BIOINSIGHT
& ECOA

RESPOSTA A PEDIDO DE ELEMENTOS ADICIONAIS

**(REF.^a S006976-202502-DAIA.DAP /
DAIA.DAPP.00004.2025)**

**PARQUE EÓLICO DE VALADO
HIBRIDIZAÇÃO DA CENTRAL SOLAR DE TÁBUA
(AIA N.º 3792)**

Figura 1: Esquema de ligação à RESP

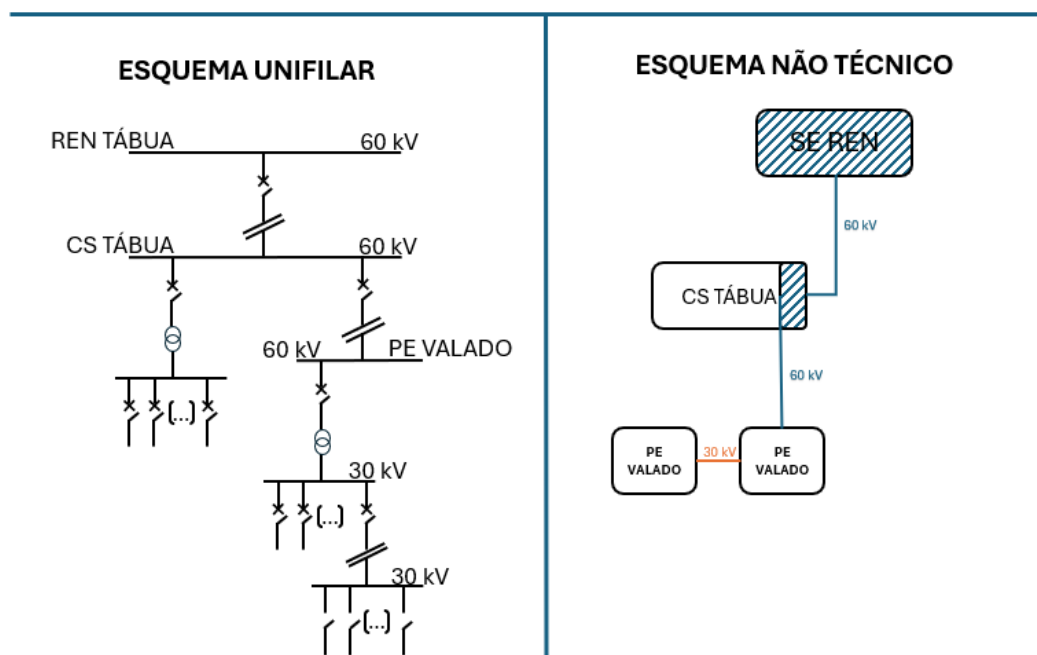
1.1. *Apresentar as principais características (tensão e extensão) da linha elétrica aérea que liga a Central Solar de Tábua à Rede Elétrica de Serviço Público (RESP), indicando a denominação da subestação a que a mesma se liga.*

1.2. *O Relatório Síntese (página 1) “este projeto, que constitui a hibridização da Central Solar de Tábua, destina-se ao aproveitamento da energia eólica (...), e abrange igualmente um corredor de estudo para a conexão com a Rede Elétrica de Serviço Público (RESP)”. Uma vez que o projeto consiste na hibridização da Central Solar de Tábua, pressupõe-se que a ligação à RESP já existe, e que não faz parte do projeto sujeito a procedimento de AIA, pelo que este aspeto deve ser esclarecido e corrigido indicando qual a ligação elétrica do presente projeto.*

O projeto eólico de Valado é uma hibridização da Central Solar de Tábua. Conforme apresentado nos elementos entregues no âmbito do EIA, o projeto prevê a construção de uma linha elétrica aérea de 60 kV, com cerca 13,14 km, que ligará o Parque Eólico de Valado à Subestação da Central Solar de Tábua, tendo sido apresentado em sede de AIA um traçado preliminar com a respetiva distribuição de apoios e acessos. Os dois núcleos que formam o parque eólico estão interligados por uma linha de 30 kV, tendo sido apresentado no EIA dois traçados alternativos com 2665 m e 3000m respetivamente, cujos traçados, distribuição de apoios e acessos também foram apresentados no EIA.

A Central Solar de Tábua encontra-se ligada à Rede Elétrica de Serviço Público (RESP) através de uma linha de serviço público de 60 kV conectada na Subestação da REN de Tábua no patamar dos 60kV, ou seja, o ponto de fronteira entre o Parque Solar de Tábua e a RESP encontra-se na subestação do Parque Solar de Tábua, subestação esta a que se irá conectar o Parque Eólico de Valado no barramento de 60kV. Infra um esquema técnico e não técnico explicativo.

Figura 2: Aero gerador tipo (alçados e planta)

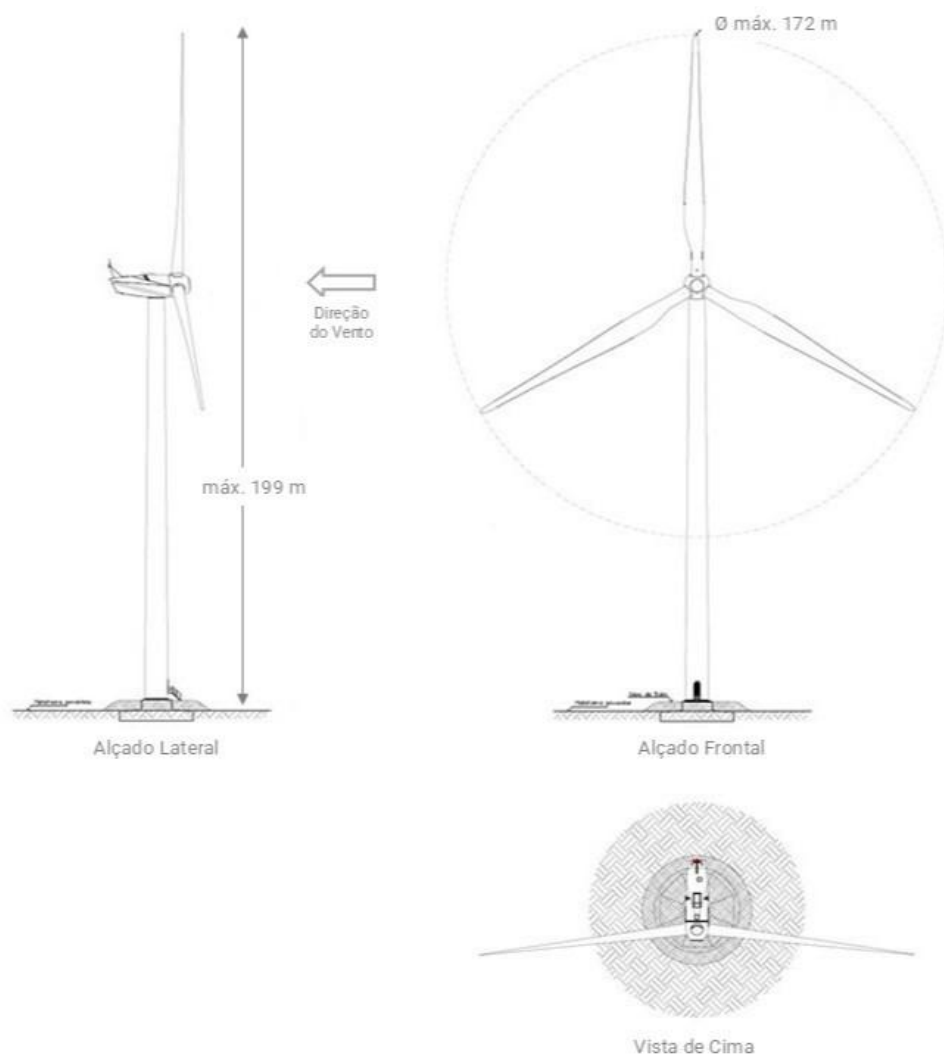
1.9. Corrigir o ponto 4.2.2 do Relatório Síntese no que se refere às características dos aerogeradores que serão utilizados. Neste ponto é referido que a “altura máxima da torre” é 199 m e que a “velocidade do vento de potência nominal” é 25 m/s, sendo que, pelo menos estes dois pontos, carecem de correção. Assim, deve ser apresentado um quadro com as características dos aerogeradores, nomeadamente: potência nominal (MW); Altura máxima da torre (até ao centro do rotor); diâmetro do rotor; comprimento das pás, área varrida pelas pás; velocidade nominal de rotação do gerador (rpm); velocidade do vento de entrada em funcionamento (m/s); velocidade do vento à potência nominal; velocidade retoma; entre outras consideradas relevantes. Este quadro também deve constar na memória descritiva do projeto que também carece de correção.

O Parque Eólico será composto por 11 aerogeradores, cujos modelos ainda não foram definidos. Contudo, tendo em consideração a sua localização pode-se assumir que os aerogeradores terão as características apresentadas no Quadro 1. Na Figura 2, apresenta-se o desenho tipo do aerogerador.

A subsecção 4.2.2 – Aero geradores, do Relatório Síntese do EIA, foi revista em conformidade com o exposto anteriormente.

Figura 3: Parques Eólicos na envolvente

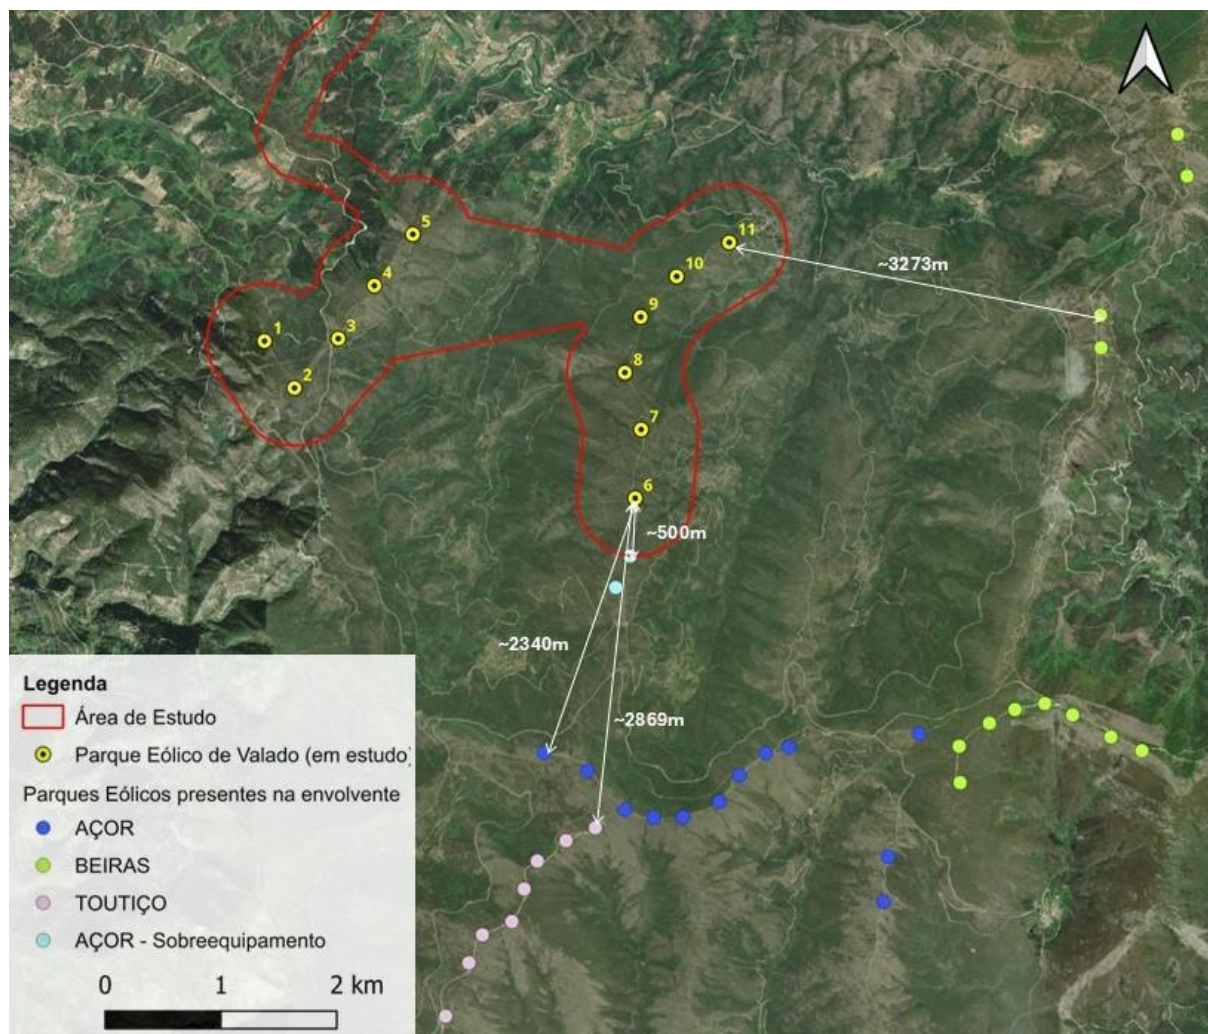
1.19. Indicar a distância, ao projeto em avaliação, dos parques eólicos existentes, identificados no Relatório Síntese.

Na proximidade do Parque Eólico de Valado, em estudo, localizam-se outros projetos da mesma tipologia, que se apresentam na Figura 3:

- PE da Serra do Açor:
 - Sobreequipamento (2AG) ~ 500m,
 - Areadores existentes (12AG) ~2340m
- PE de Toutiço (8AG): ~ 2869m
- PE Beiras (12AG): ~3273m

Estes parques estão em operação, exceto os dois aerogeradores do Sobreequipamento do PE da Serra do Açor, cujo projeto teve procedimento de AIA (nº 3468) com TUA emitida 18/10/2022 e decisão favorável condicionada.

Na secção 2.2 – Enquadramento do Projeto no Regime de AIA, do Relatório Síntese do EIA, foi introduzida a figura anteriormente apresentada.

Figura 4: Localização do Posto de Corte

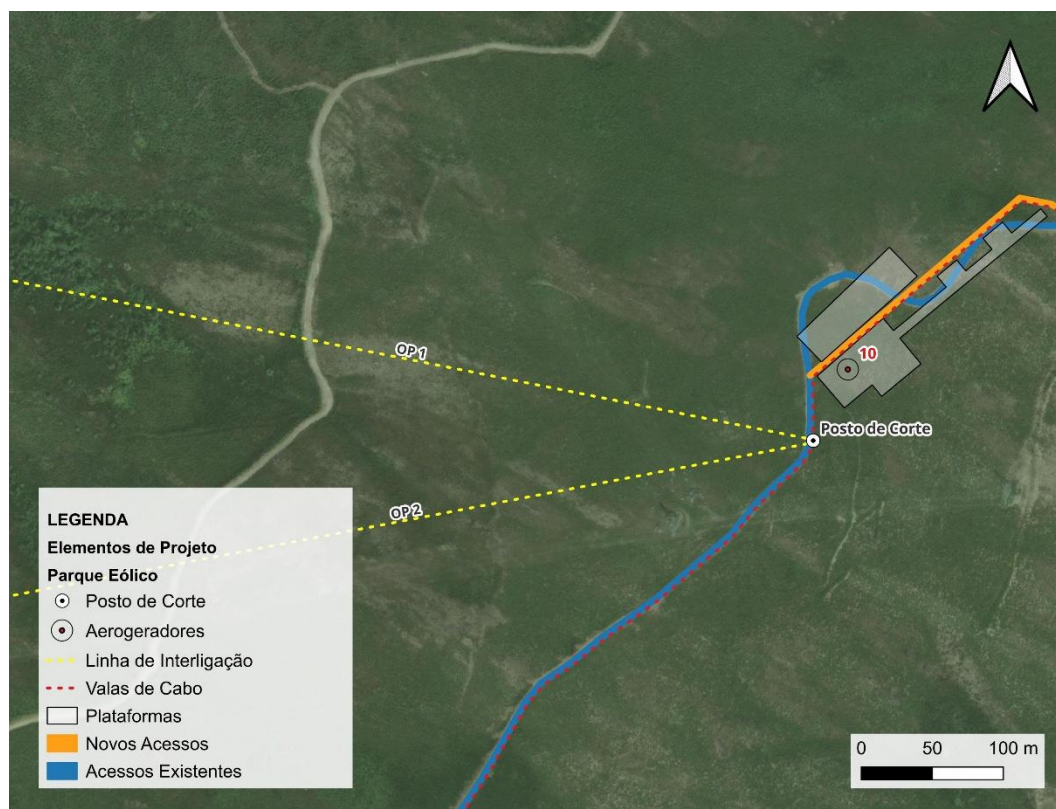
1.21. Apresentar informação geográfica em formato vetorial, shapefile, no sistema de coordenadas oficial de Portugal Continental PT-TM06-ETRS89 do posto de corte; dos acessos a beneficiar; dos estaleiros de obra e das áreas temporárias de armazenagem; e dos corredores das linhas elétricas em avaliação.

Relativamente ao Posto de Corte, cuja localização não tinha sido apresentada anteriormente, prevê-se que se venha a localizar na proximidade do AG10, na zona onde se preconiza o início da linha elétrica de interligação entre os núcleos do Parque Eólico (Figura 4).

Figura 5: Carta de declives da área de estudo.

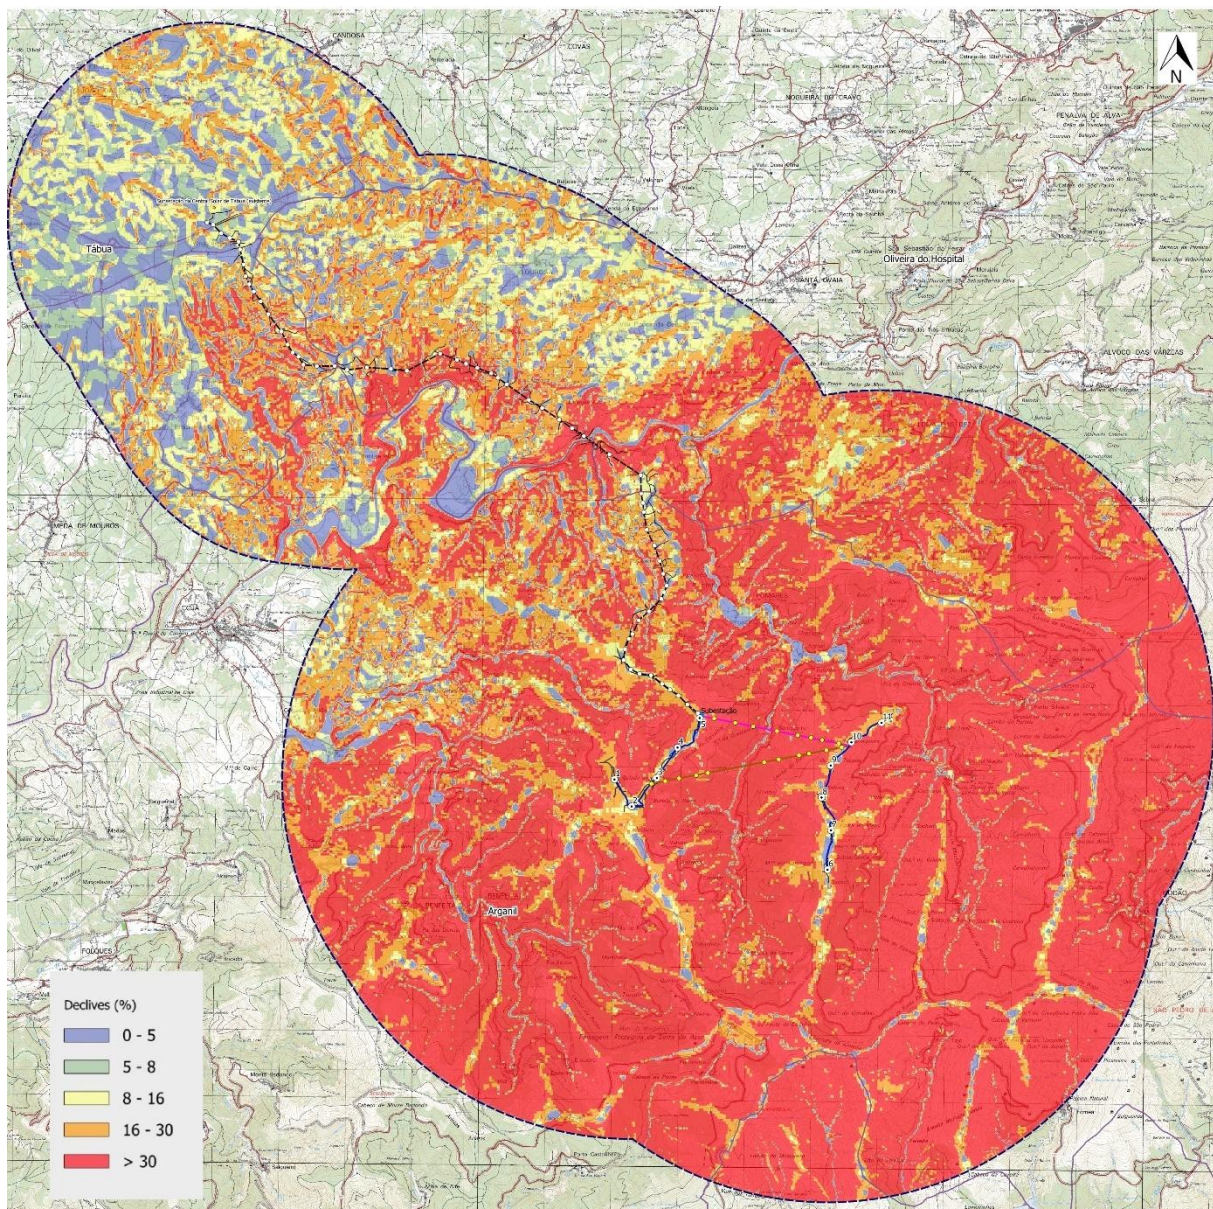
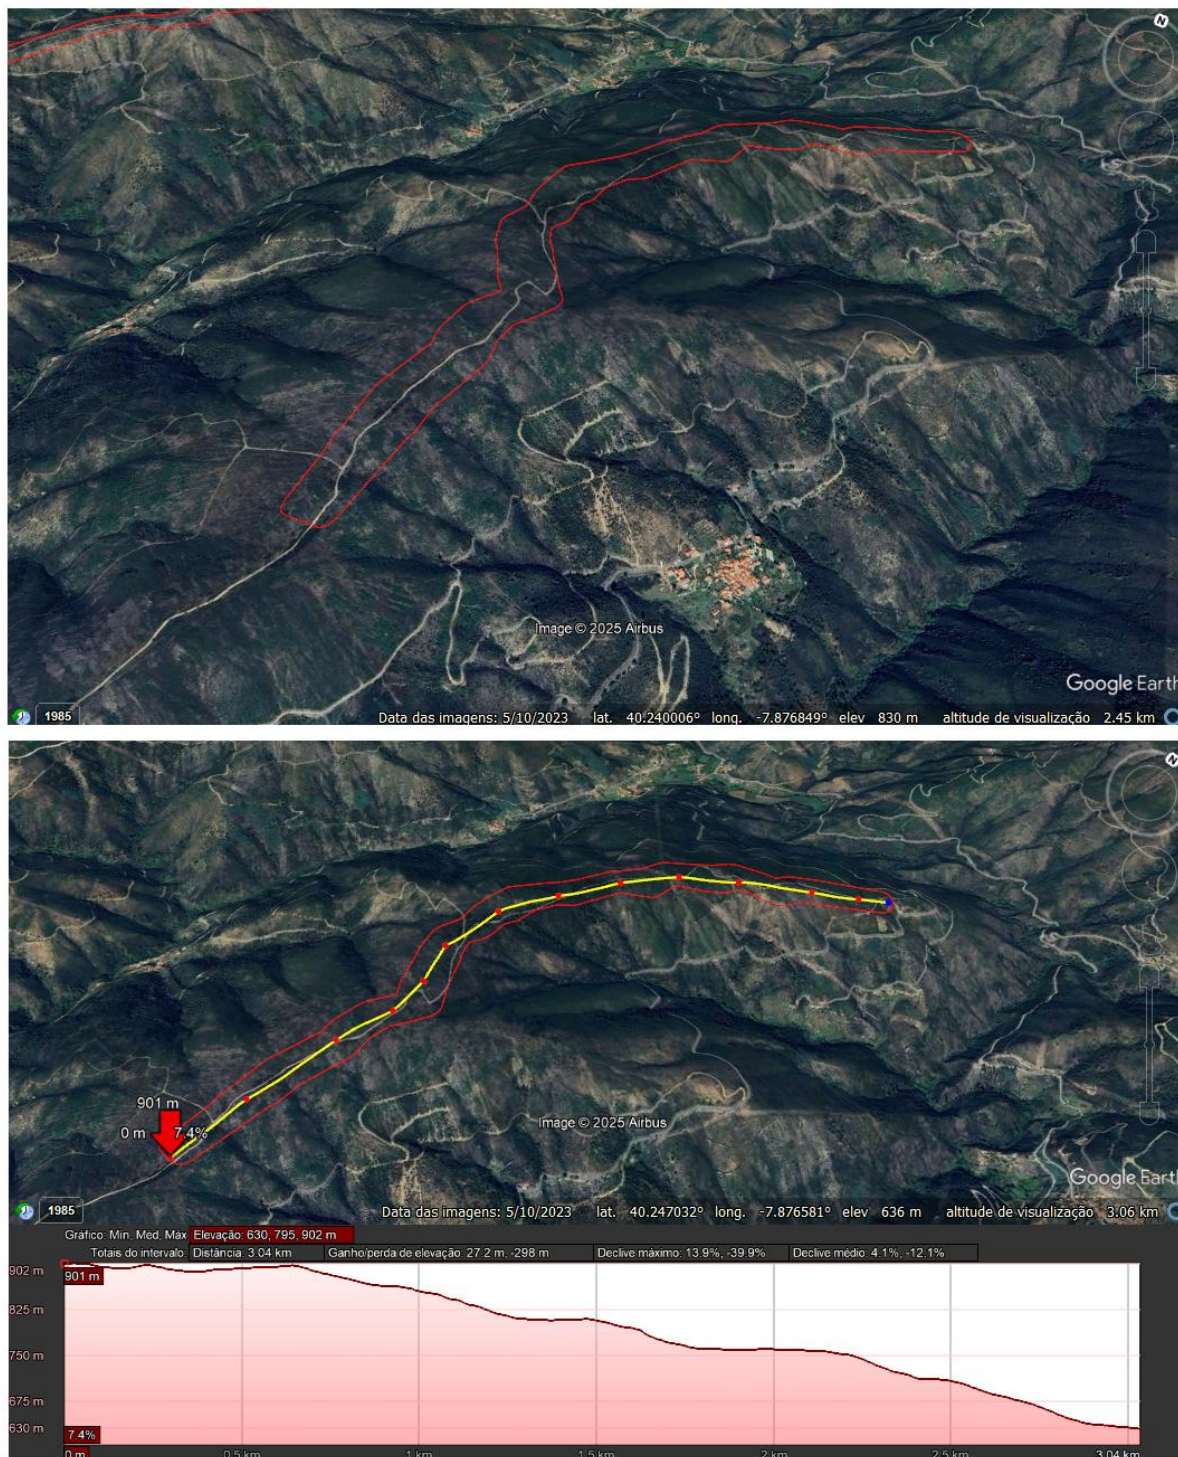
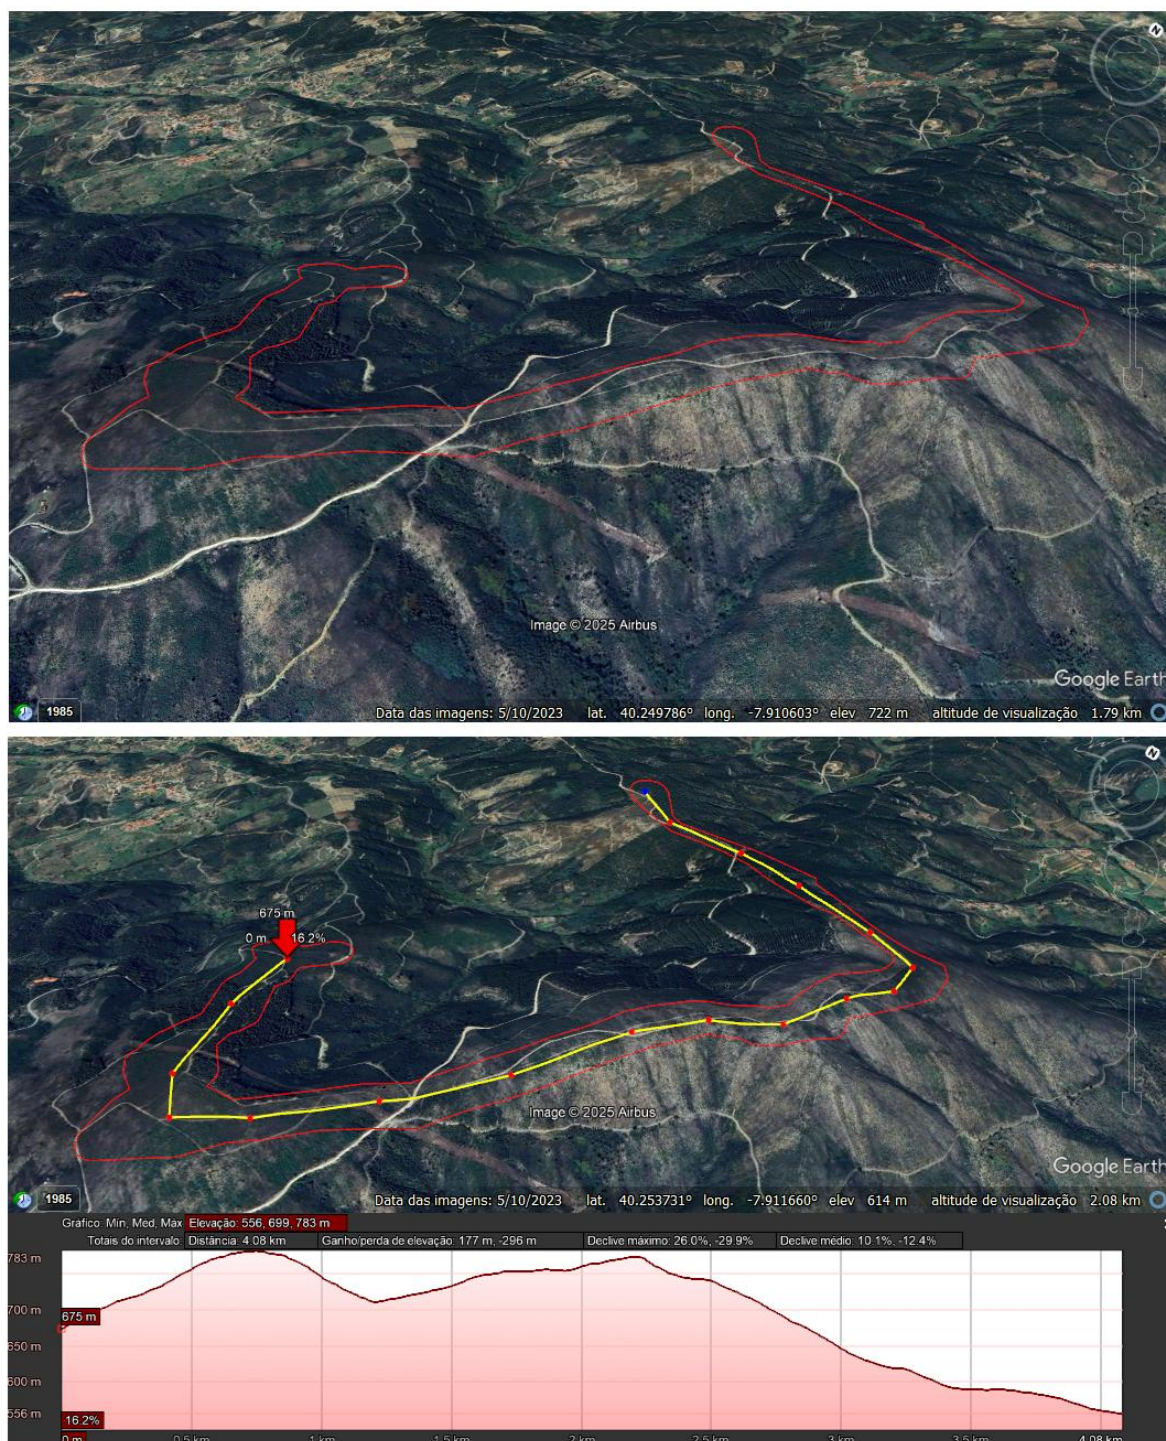
2.2. *Apesar da geomorfologia regional ser apresentada de forma correta e elucidativa, a geomorfologia local é omissa. Assim, deve ser apresentado um mapa digital do terreno ou uma carta de declives da área de estudo, e uma breve descrição, com base nas cartas topográficas, nomeadamente com referência às características das principais linhas de cumeada, dos declives e das principais linhas de água.*

Na Figura 5 exibe-se carta de declives da área de estudo. Esta figura constitui um extrato do Desenho 11: Declives que se apresenta, à escala 1:25000, no Volume III – Peças Desenhadas. Observando a figura e o desenho, destaca-se o predomínio de áreas declivosas (>30%) nos locais dos aerogeradores e áreas progressivamente menos declivosas ao longo da linha elétrica, em direção à sub-estação. É notória a influência das litologias nos declives observados.

A linha de cumeada do conjunto de aerogeradores localizado mais a nascente desenvolve-se entre as cotas 650 (junto do limite norte da área de estudo) e 902 (junto do limite sul da área de estudo), com o perfil longitudinal exibido na Figura 6.

A linha de cumeada do conjunto de aerogeradores localizado mais a poente desenvolve-se entre as cotas 556 (junto do limite norte da área de estudo) e 783 (junto do limite sul da área de estudo), com o perfil longitudinal exibido na Figura 7.

Em termos hidrográficos destacam-se a ribeira da Moura instalada no vale entre os dois núcleos de aerogeradores e com sentido de fluxo sul – norte e, o rio Alva, intercetado pela linha elétrica na proximidade da Mini-hídrica do Alva.

A subsecção 7.3.2 – Enquadramento geomorfológico, do Relatório Síntese do EIA, foi complementada com os elementos anteriormente apresentados.
